Mission régionale d'autorité environnementale

**Avis en date du 17 mai 2018
de la Mission régionale d'autorité environnementale sur le projet de plate-forme
logistique Panhard Développement au Coudray-Montceaux (91)**

Carte des carrefours impactés.

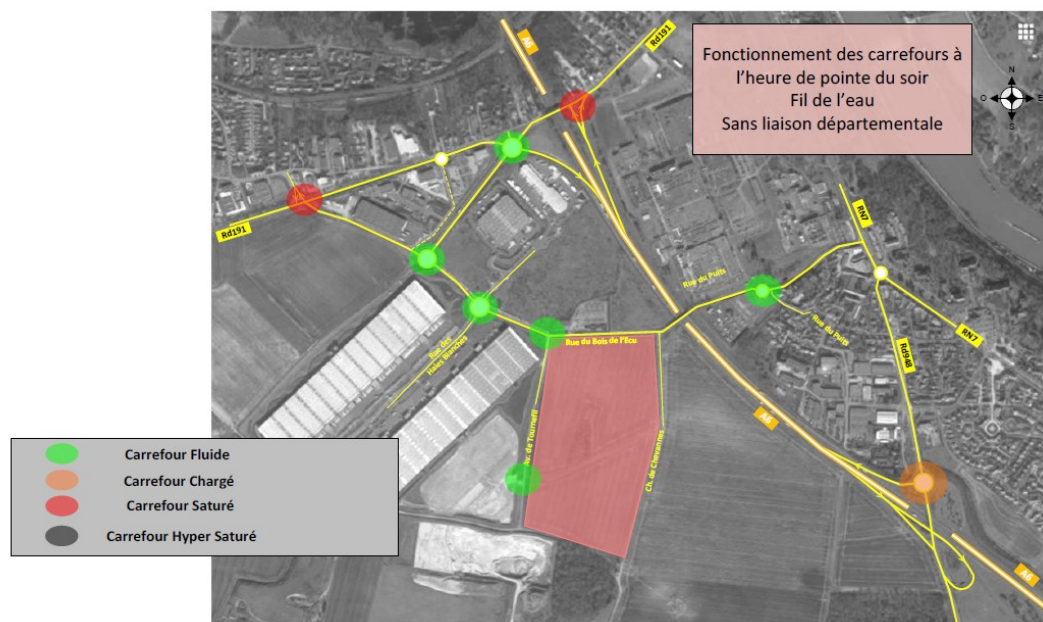
L'étude se restreint aux heures de pointe du matin et du soir en semaine. Celle-ci montre que 2 carrefours dans la zone d'étude sont, en l'absence du projet, saturés le matin ou le soir et d'autres carrefours sont chargés.

La MRAe recommande de compléter l'étude d'impact par des approfondissements concernant * la densité du trafic routier tout au long de la journée

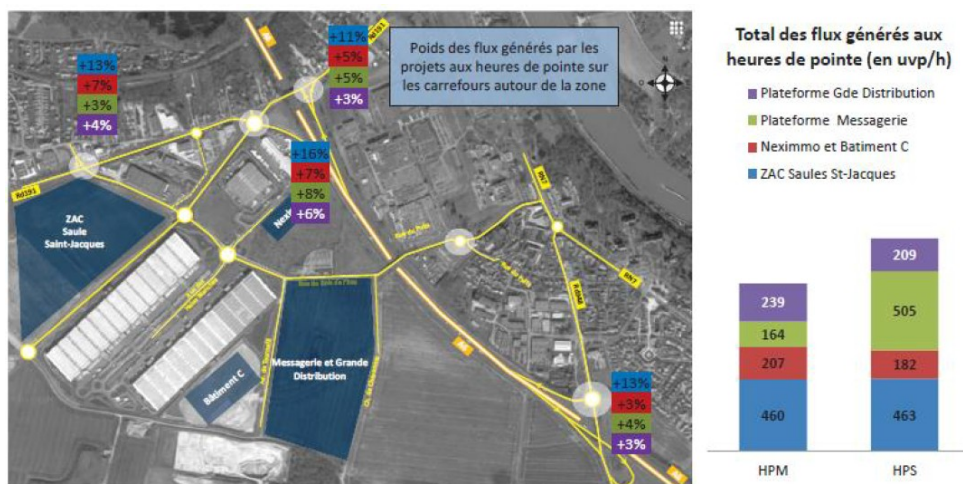
La MRAe observe que les modalités de gestion des eaux pluviales en cas d'événements exceptionnels ne sont pas indiquées dans les études d'impact. La zone d'influence de la surverse d'une pluie centennale doit être présentée afin de s'assurer que les eaux ne sont pas alors évacuées vers des éléments sensibles.

La MRAe recommande de présenter les modalités de gestion des eaux pluviales du projet lors d'une pluie centennale
